Affaire suivie par : Philippe ANTOINE
Unité départementale de l'Ain
Tél. : 04 74 45 81 14
Réf : 20190911-RAP-S2-19-209 PA

ASTR'IN LOGISTIQUE

**Rapport proposant une décision
sur la demande d'autorisation environnementale**

Activités principales : Entrepôt logistique

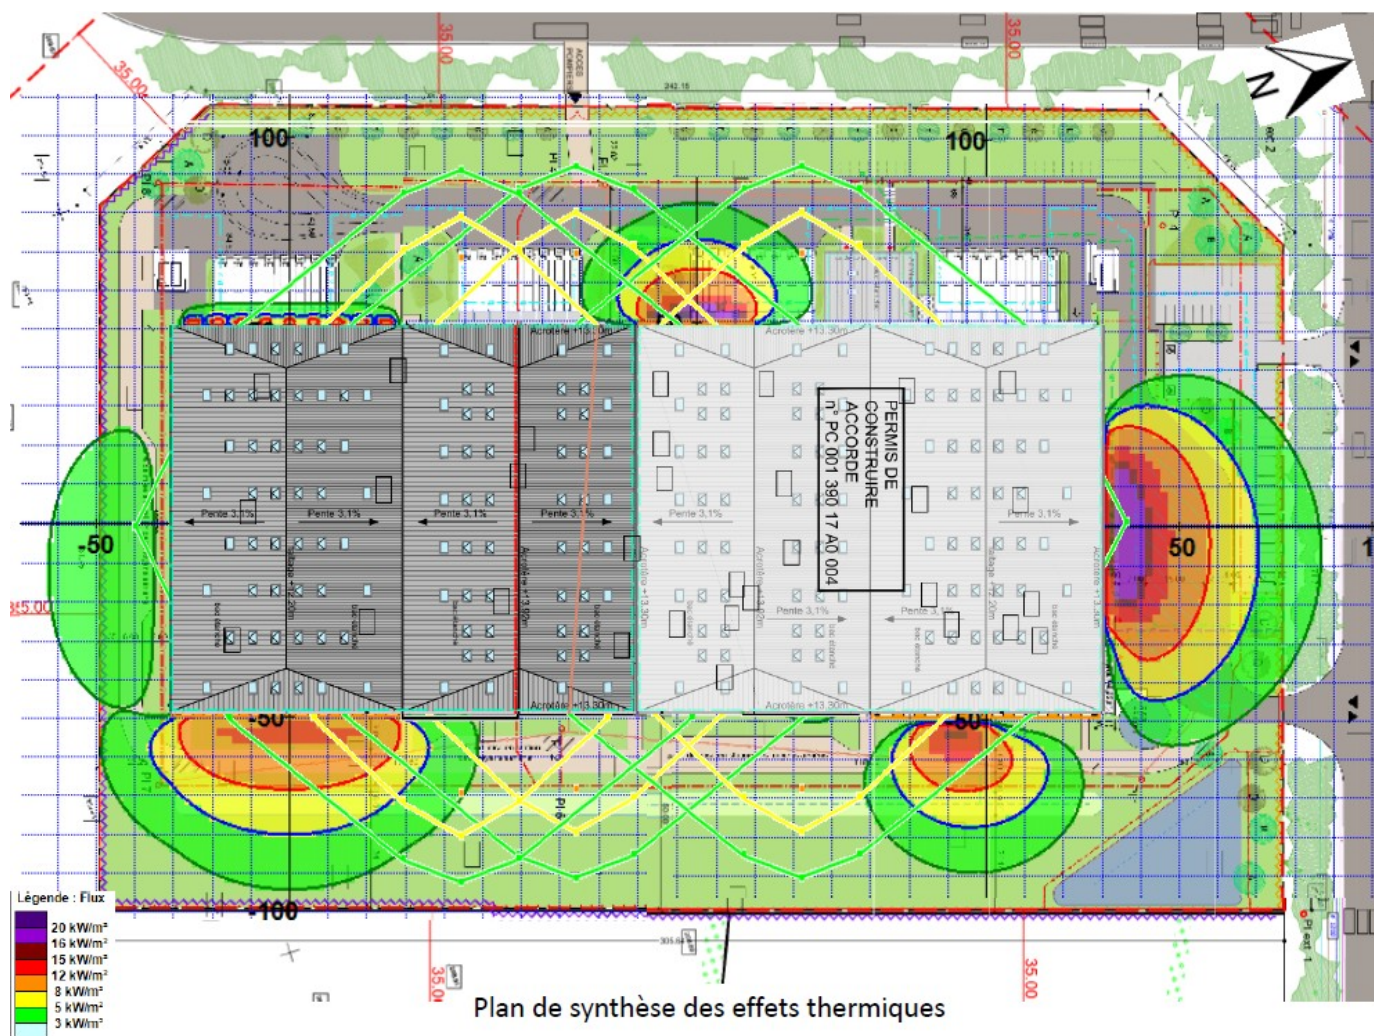
L'exploitant a prévu de renforcer la tenue au feu des murs de son entrepôt par rapport aux dispositions réglementaires, ceci afin de contenir les flux thermiques en cas d'incendie.

Le tableau ci-après rapporte ces renforcements relatifs aux dispositions constructives.
